**Правила № 129 (усовершенствованные детские
удерживающие системы)**

Предложение по поправкам серии 01 к Правилам № 129 (этап 1) (усовершенствованные детские удерживающие системы)

Представлено экспертом от Франции*

«Приложение 6 – Добавление 1

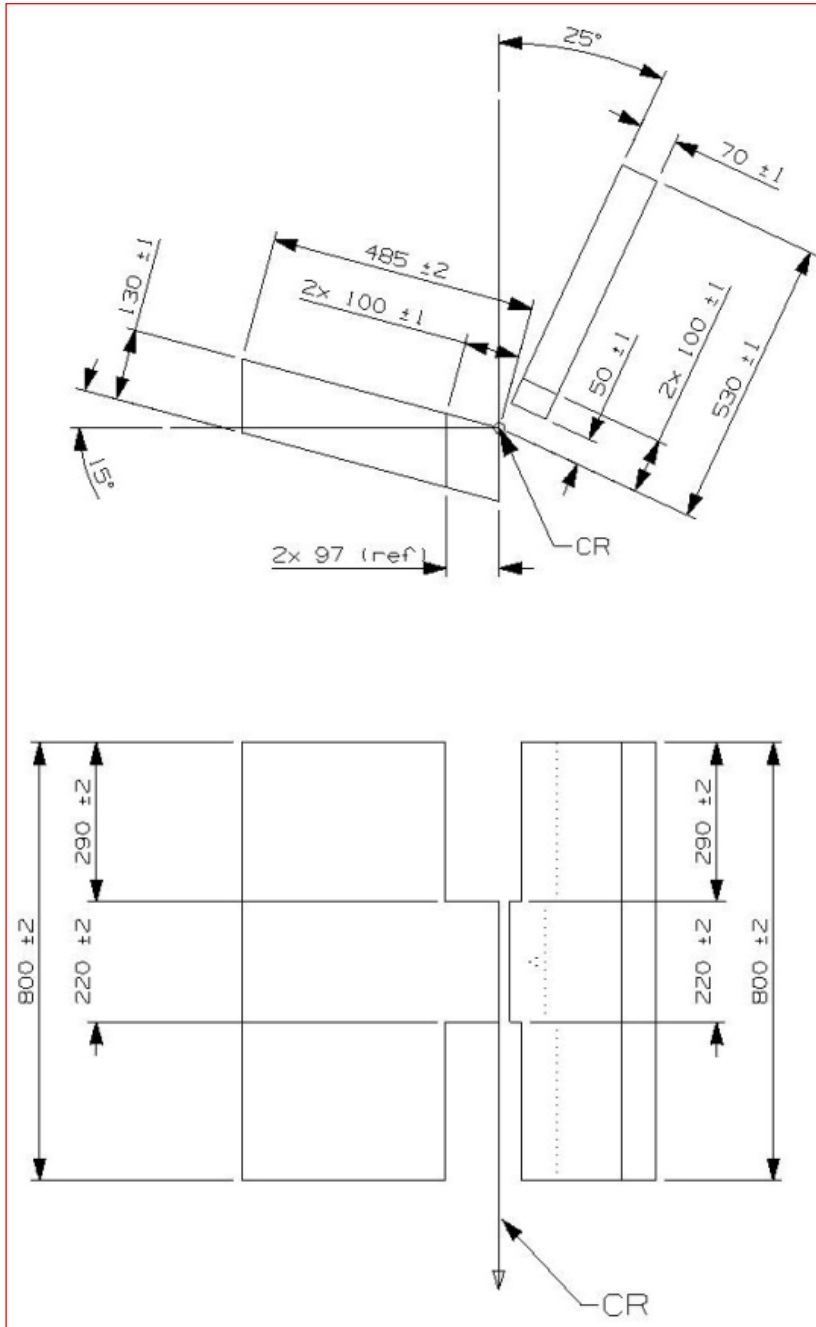
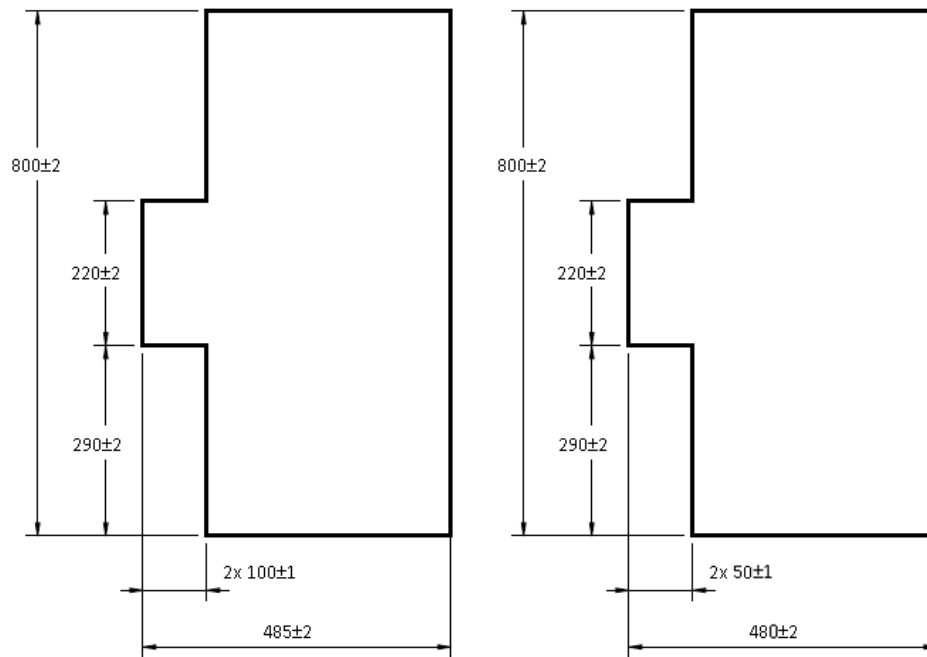
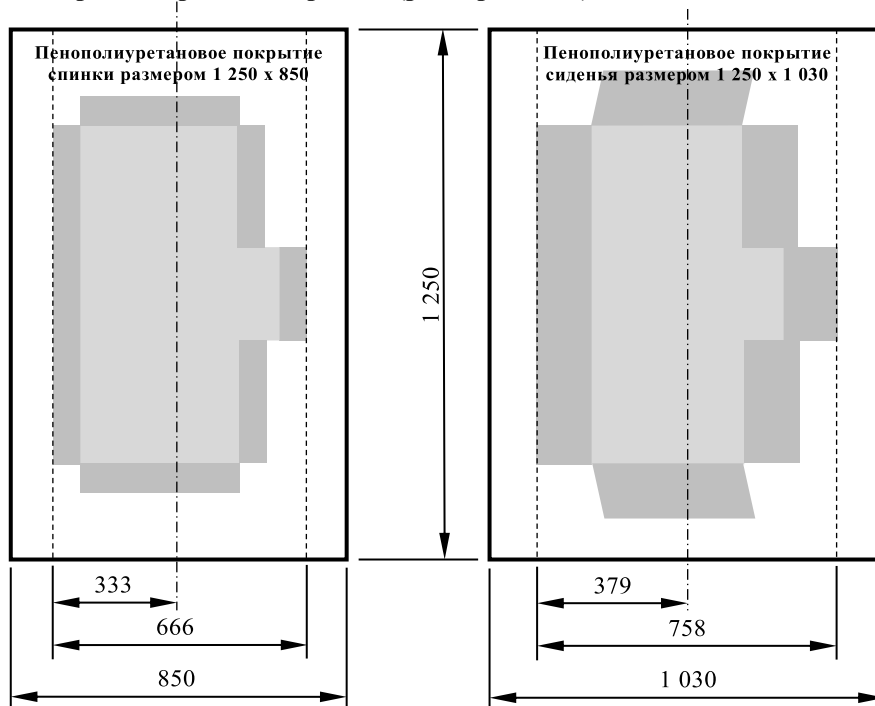
Приложение 6, пункт 3.1.2 изменить следующим образом:

«3.1.2 жесткое основание **изготовленного из жесткого металлического листа** сиденья, размеры которого приведены в добавлении 1 к настоящему приложению. ~~Задняя часть сиденья изготавливается из жесткого металлического листа. Передняя часть сиденья также выполняется из трубы диаметром 20 мм~~».

Вид сверху – Стенд с креплениями ISOFIX (общий допуск: ±2 мм)

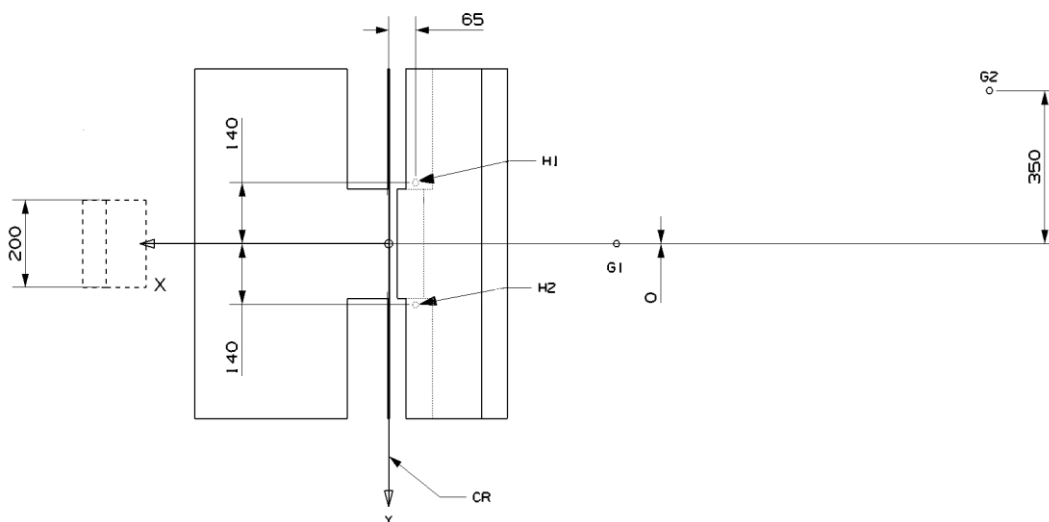
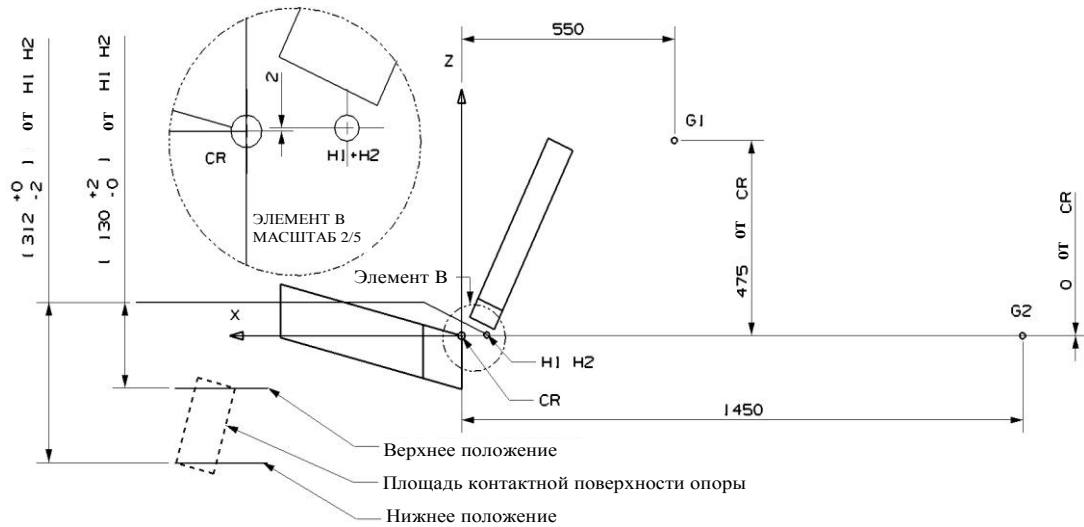
Приложение 6, добавление 2 изменить следующим образом:

1. Детали креплений должны быть расположены в соответствии с приведенным ниже рисунком.
2. В случае **усовершенствованных** детских удерживающих систем размера i "универсальной" категории, категории "для конкретного транспортного средства" и категории "ограниченного использования" применяют следующие точки крепления: H₁ и H₂.

3. Для испытания **усовершенствованных** детских удерживающих систем с верхним страховочным тросом используют крепление G₁ или G₂.
4. В случае **усовершенствованных** детских удерживающих систем с опорой для ног техническая служба отбирает крепления, используемые в соответствии с пунктом 3 выше, после регулировки опоры, как это указано в пункте 7.1.3.6.3 настоящих Правил.

Рис. 3
Приблизительная максимальная интрузия дверной панели – Вид сбоку
(для информации)

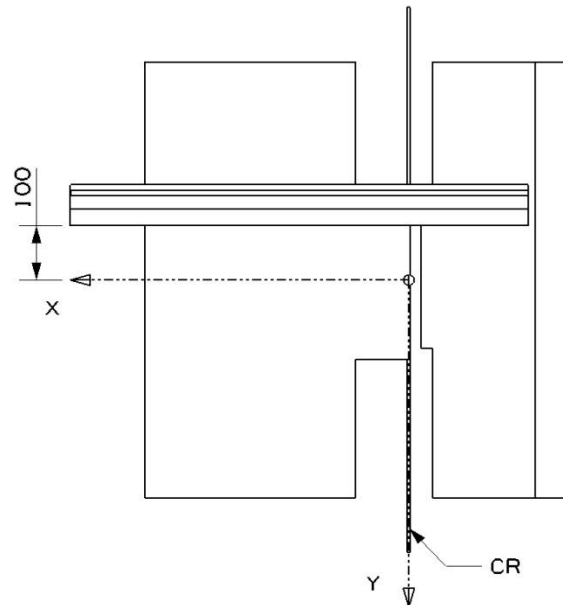
Приложение 6, добавление 3 изменить следующим образом:

Размерные параметры и первоначальное положение двери по отношению к стенду при ударе показаны на рисунках ниже.

Дверная панель должна быть достаточно жесткой и прочной во избежание чрезмерной вибрации или значительной деформации во время динамического испытания на боковой удар.

Рис. 4

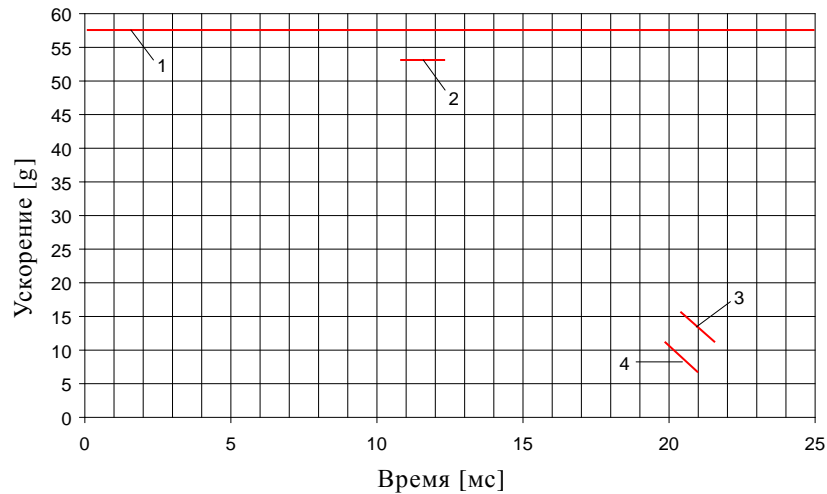
Ударная поверхность дверной панели должна быть полностью покрыта прокладочным материалом толщиной 55 мм (см. рис. 1 выше). Этот материал должен отвечать критериям эффективности, указанным в пункте 2.3 (рис. 4 ниже) настоящего добавления, при проведении испытания в соответствии с пунктом 2.2 настоящего добавления.

Ускорение ударного элемента не должно превышать 58 g.

**Стопорное устройство
Лобовой удар – размеры (в мм)**

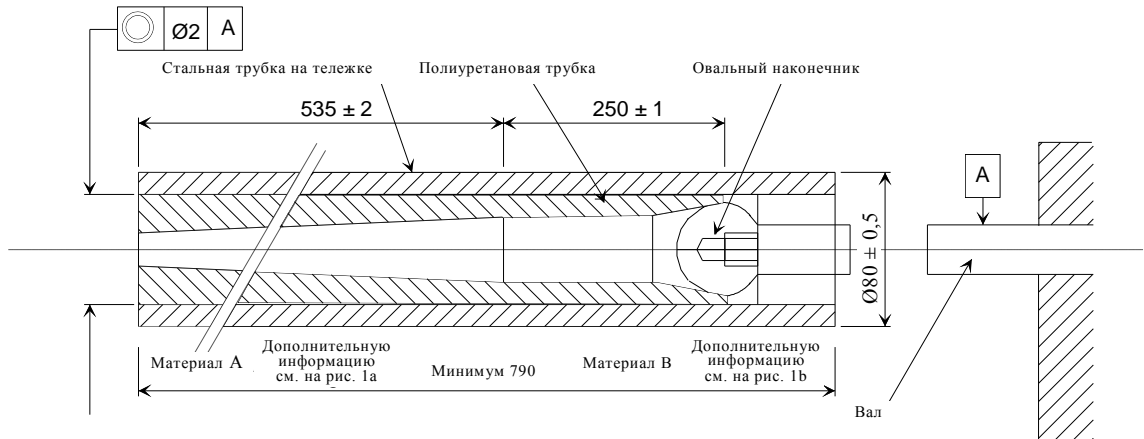
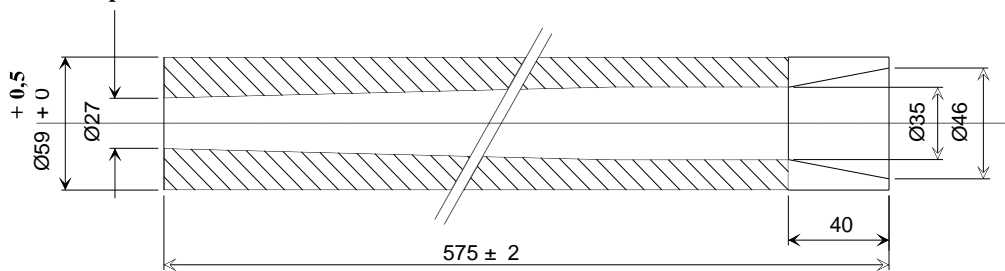
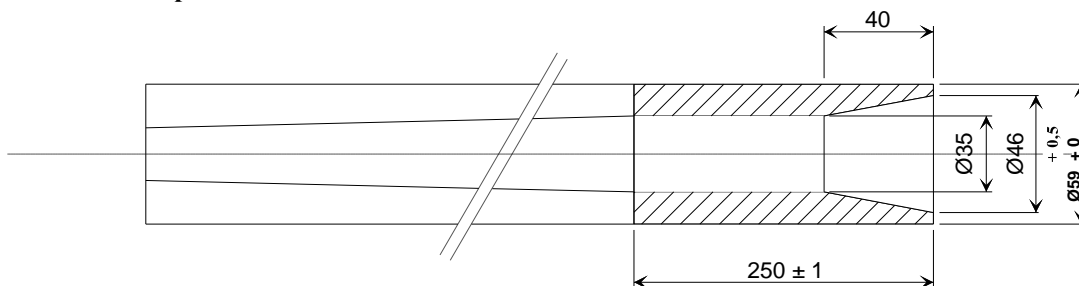
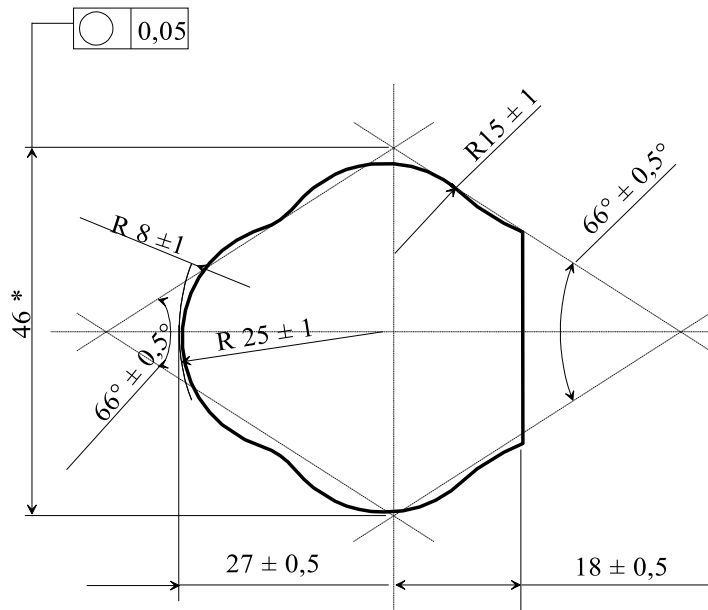
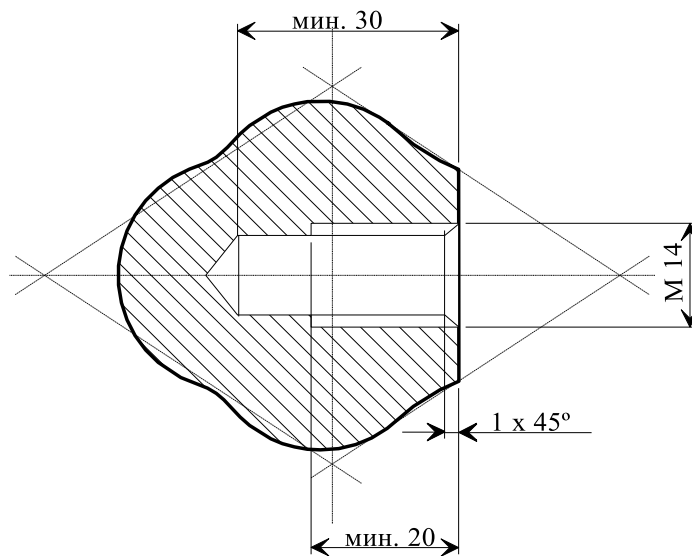
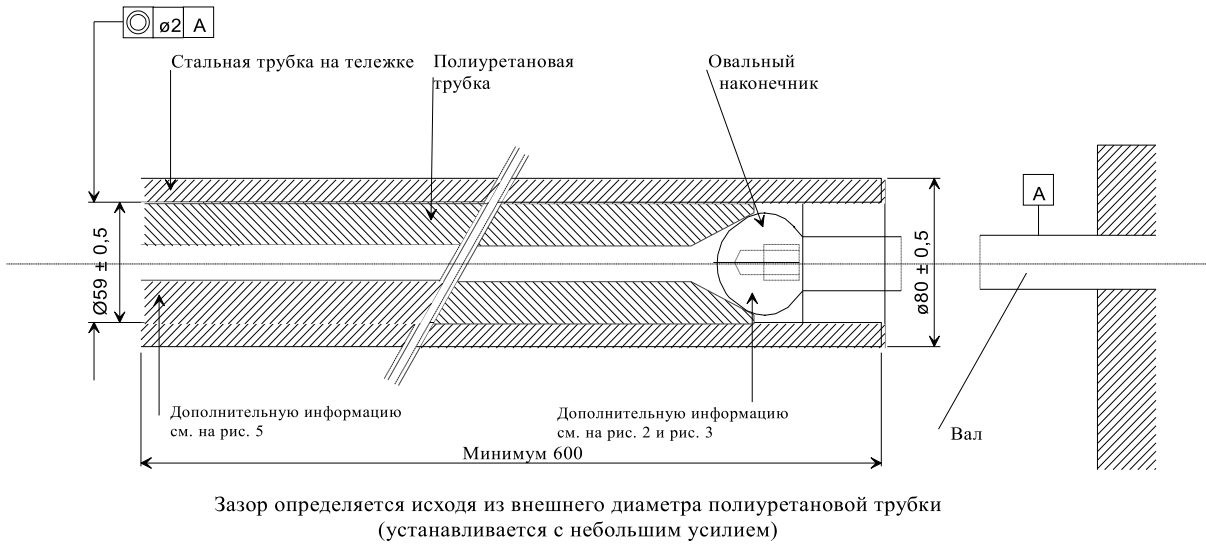
«Приложение 6 – Добавление 4

Рис. 1

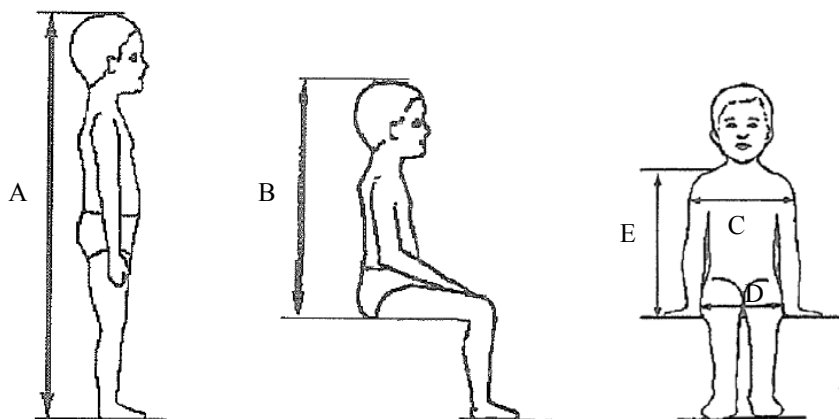
Приложение 18 изменить следующим образом:

Геометрические параметры усовершенствованных детских удерживающих систем размера i
